Preußensäulen

Diese Veröffentlichung, die bedauerlicherweise nicht die Namen der Verfasser trägt, möchte ich unter meinem Namen www.carlo-wloch.de in der Reihenfolge der Veröffentlichung nehme ich dazu nachfolgend Stellung (die Fakten).

Obere Säulentrommel
Neukamp

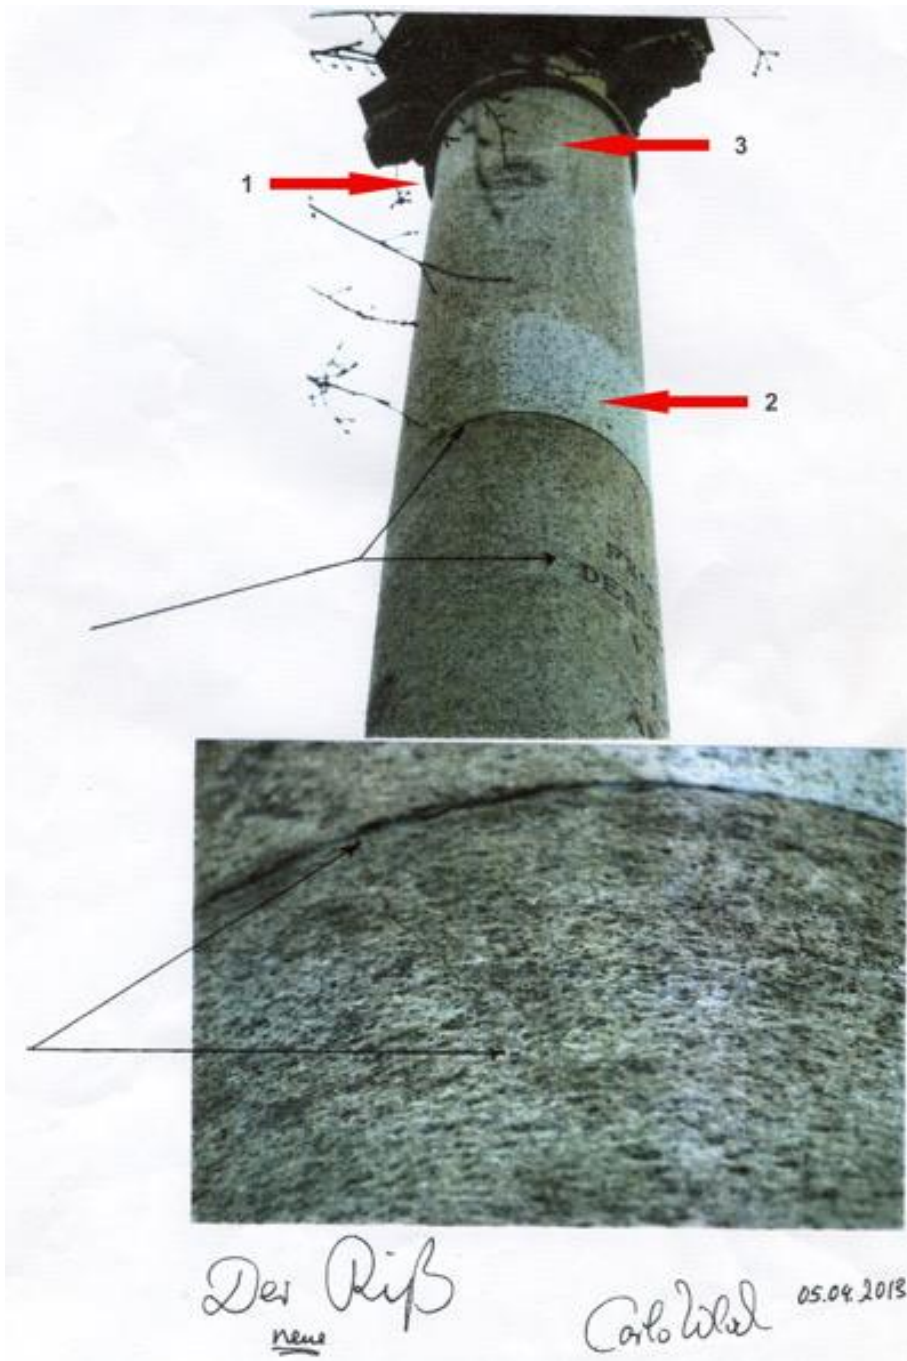
Unterhalb des Kapitells im Säulenbereich (Neukamp): (Dieser Bereich wurde bei der Restaurierung mit Altteilen (Originalen) verklebt)

deutlich sichtbar
der verrostete rechte
Dübel mit noch im Ei-
senring liegender Blei-
platte zwischen Säule
und Kapitell

Die Verbolzung des Ei-
senrings ist aufgesprent.

Transportschaden
vermutlich 1854

1 +2 Neue Ergänzung mit
Originalmaterial
3 "sanierter Riss"
